Rechtbank van Eerste Aanleg te Brugge

AR 19/598/A

**DESKUNDIGENVERSLAG
DEEL I – VOORVERSLAG**

De VME Res. STRANDPALACE liet gevelrenovatiewerken uitvoeren aan de voorgevel van haar gebouw. De ontwerper is architect VERLINDE. De aannemer-contractant van de VME is BVBA FACETWO. Deze deed beroep op de BVBA Tegelbedrijf NUYTTENS en de BVBA JL-SOLUTIONS voor de uitvoering van de aannemingswerken. De BVBA MAUWS Tom is onderaannemer voor de uitvoering van de dragende structuur in hout en het aanbrengen van de plaatbekleding Sto Ventec. De NV STO en NV DEWAHOUT zijn materiaalleveranciers en voerden dus zelf geen werken uit. De full glas balustrades werden geleverd en geplaatst door NV LAMMERTYN in onderaanneming van FACETWO. De balustrade en zichtschermen op de 10^{de} verdieping zijn geplaatst door derden die niet in zake zijn.

Principiestekening van de aangetroffen toestand (= dwarse snede over de frontzijde van de terrasplaat).

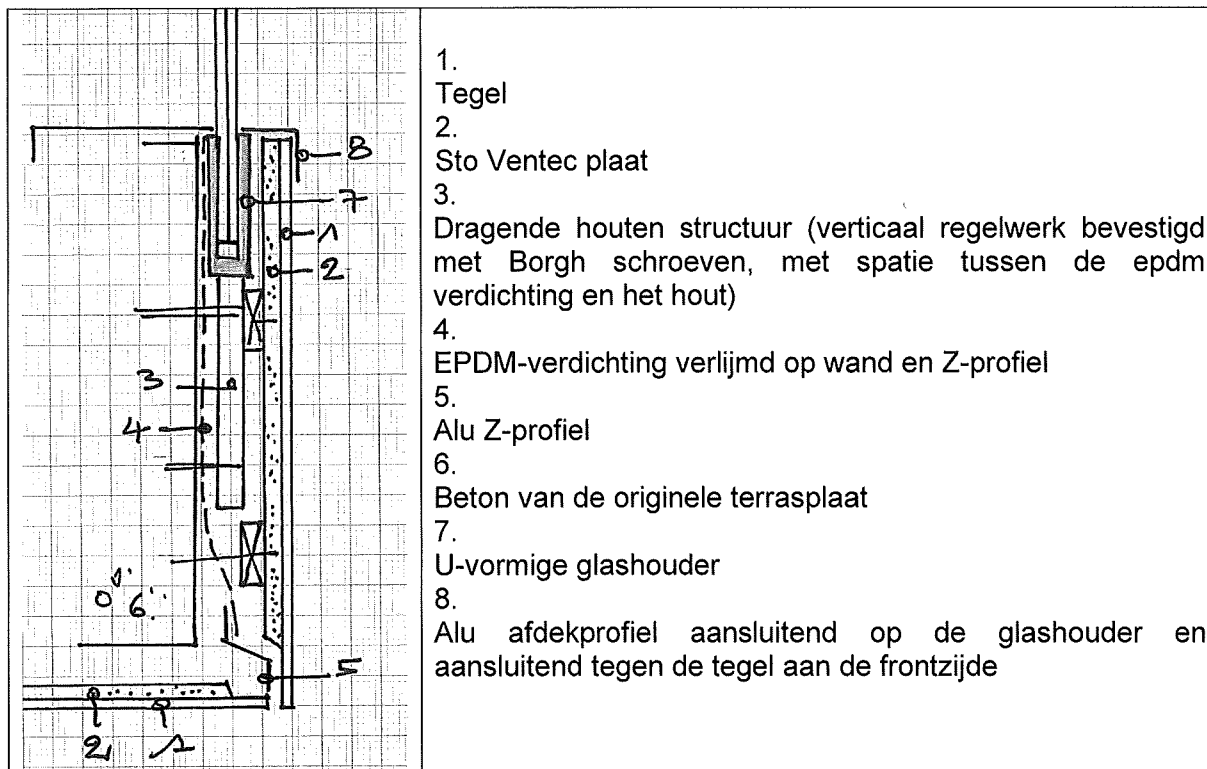
Aan de onderzijde van de terrasplaat van de derde verdieping wordt met een lang waterpas gemeten. De terrashemel ligt perfect pas. De frontbekleding is niet perfect in éénzelfde vlak, maar vertoont oneffenheden, met lichte bolstand. Dit heeft als visueel gevolg dat de voeg tussen de frontbekleding en de terrashemelbekleding verbreedt wat de indruk wekt dat de terrashemelbekleding doorhangt.

Bij het open maken van de frontzijde van de terrasbekleding blijkt dat de Sto-plaat en de opgelijmde tegels één geheel vormen. De onderrand van de tegel komt ongeveer 4 cm lager dan de onderrand van de Sto-plaat, maar komt niet lager dan het vlak van de terrashemelbekleding.

De frontzijde van de originele betonnen terrasplaat is bekleed met epdm, onderaan gelijmd op een alu Z-profiel. Deze epdm bekleding en het Z-profiel moeten het water dat via de full glas balustrade indringt achter de frontbekleding afleiden uit de constructie. De beglazing van de balustrade zit gevat in een U-houder en dit inklemprofiel ontvangt regenwater via de voegen tussen de glasplaten. Tussen de epdm-verdichting en de houten draagstructuur is er spatie zodat het infiltratiewater gravitair kan uitlopen zonder op het hout te stagneren. De voorzijde van het Z-profiel ligt in het zelfde verticaal vlak als de rand van de terrashemelbekleding, zodat aflopend water met wind wat kan naar binnen slaan op de tegel van de hemelbekleding, maar niet kan doorlopen naar binnen toe, vermits tegengehouden door de Sto Ventec plaat, waarvan de rand wat dieper ligt.

Tussen de terrashemelbekleding (tegel en Sto Ventec-plaat) en de draagstructuur is er spatie voor horizontale beluchting van de onderstructuur. Tegenaan het gevelschrijnwerk is de voeg tussen de tegel en het schrijnwerk afgewerkt met een opgelijmde alu lat, in beperkte mate voorzien van verluchttingsgaten (sleuuitsparingen), maar naar verluidt hoofdzakelijk bedoeld om de versnijding aan de tegelrand te maskeren en rechtlijnig te maken.

De toestand van het hout is droog. Er zijn geen sporen van houtaantasting ingevolge vocht. Aan de bovenrand van de frontbekleding van de terrasplaten sluit een L- of U-vormig alu profiel aan tegen de tegel aan buitenzijde en tegen de buitenlip van de glashouder. Er is geen mogelijkheid tot ventilatie van de frontbekleding van de terrasplaat, hoewel dit een vereiste is van het toegepast systeem van "geventileerde voorzetwand".

Zeer waarschijnlijk, met quasi zekerheid, kan gesteld worden dat het ontbreken van verticale ventilatie achter de frontbekleding van de terrasplaten oorzaak is van de vastgestelde vervorming. Er kan bevestigd worden dat dit geen stabiliteitsprobleem inhoudt.

Afb. 21 Ventilatie van de gevelbekleding.

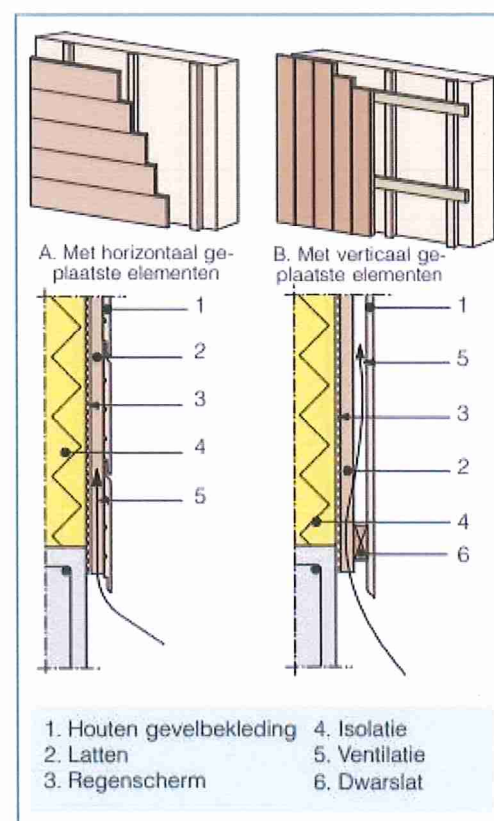
De verwijzing naar een ventilatieopening die 30 mm zou moeten zijn, is een misvatting en werd trouwens nooit zo gesteld door mij.
Voor de dimensionering van een nodige luchtsouw kan verwezen worden naar Technische Voorlichting nr 243 van het WTCB "Gevelbekledingen uit hout en plaatmaterialen op basis van hout". Op blz. 35 onderaan links staan de richtlijnen voor de dimensionering van de luchtsouw. Zie bijlage.

De luchtspouw moet minstens 15 mm breed zijn en dit, ongeacht het type houten gevelbekleding.

De grootte van de ventilatieopeningen zou bij voorkeur gekozen moeten worden in functie van de fractioneringshoogte (h) (d.w.z. de verticale afstand tussen de bevestigingslatten). Bij gebrek aan andersluidende specifieke schikkingen kan men de volgende regel hanteren :

- $h < 3 \text{ m}$: een opening van $50 \text{ cm}^2/\text{m}$ of van minimum 5 mm per strekkende meter
- $3 < h < 6 \text{ m}$: een opening van $65 \text{ cm}^2/\text{m}$ of van minimum 6,5 mm per strekkende meter
- $6 < h < 10 \text{ m}$: een opening van $80 \text{ cm}^2/\text{m}$ of van minimum 8 mm per strekkende meter
- $10 < h < 18 \text{ m}$: een opening van $100 \text{ cm}^2/\text{m}$ of van minimum 10 mm per strekkende meter.

Eerder is reeds gesteld dat de oplossing voor de frontbekleding van de terrassen kan zijn : het profiel dat de frontbekleding afdekt tegenaan de glashouder van de full glasbalustrade vervangen door een ander profiel dat meer naar voor komt en een verluchttingsopening laat. Voorwaarde is dan wel dat de bovenrand van de tegel lager komt dan het horizontaal stuk van het nieuwe plooi profiel, zodat er een opening van 1 cm breed ontstaat.

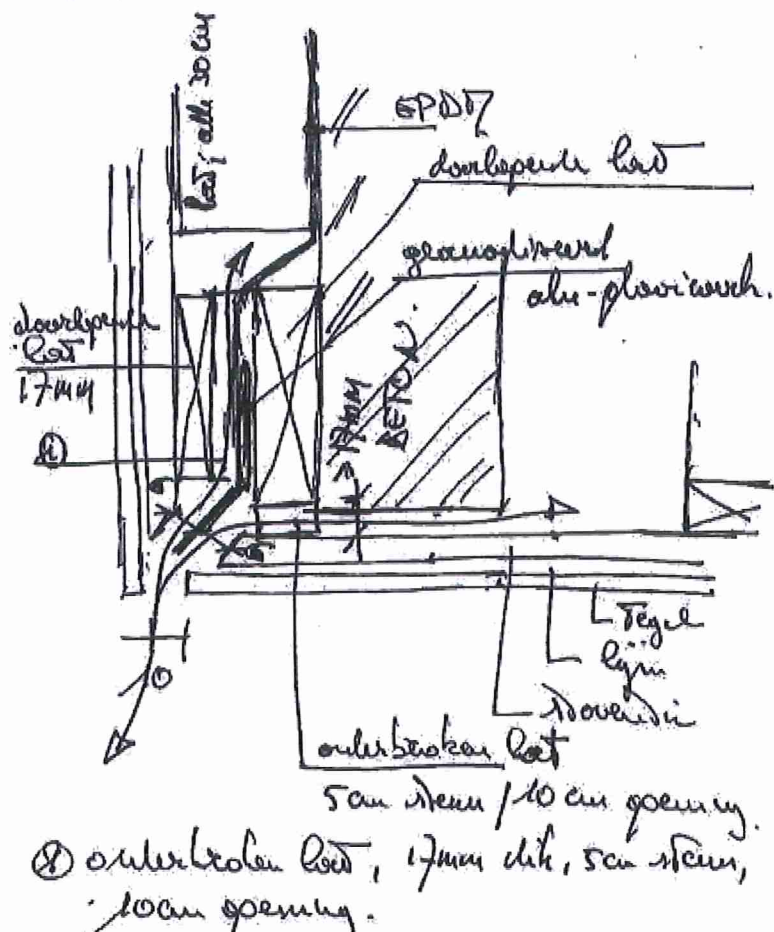
De uitbekleding van de frontzijde van de terrassen, met een balustrade in full glas is een complex gegeven, waarbij diverse uitvoeringen mekaar opvolgen en op mekaar afgesteld moeten zijn.

Deze foto geeft de moeilijkheidsgraad aan.

- 40 blz. voorverslag, genummerd 1 tot 40
- bijlage : fotoreportage dd. 15/09/2020 (2 blz., 10 opnamen)

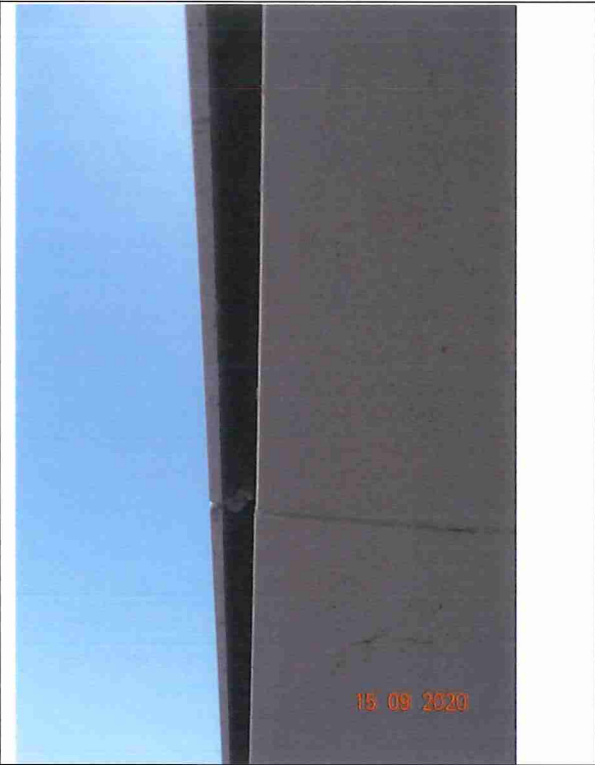
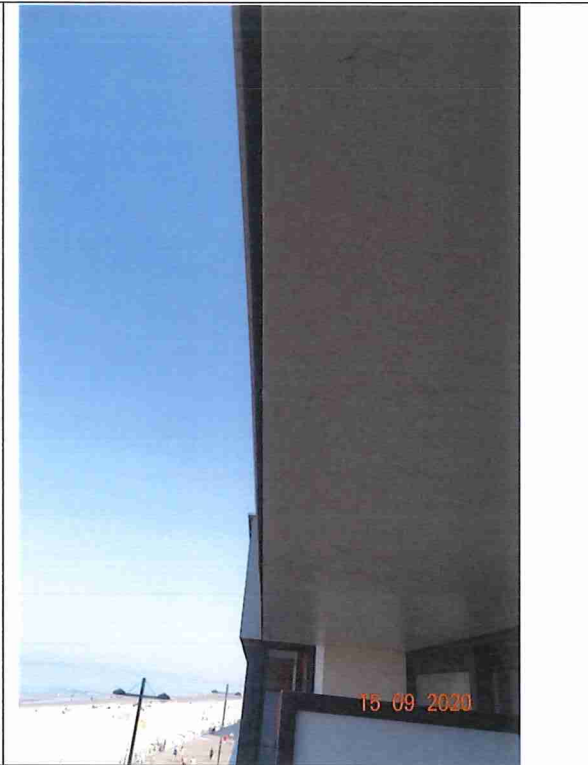
<p>9 – Draagstructuur van de terrashemelbekleding</p>	<p>10 – Afhangende tegel van de hemelbekleding : de Sto Ventec plaat is correct op positie, maar de tegel is door zijn gewicht uitgezakt voor de uitharding van de tegellijm</p>
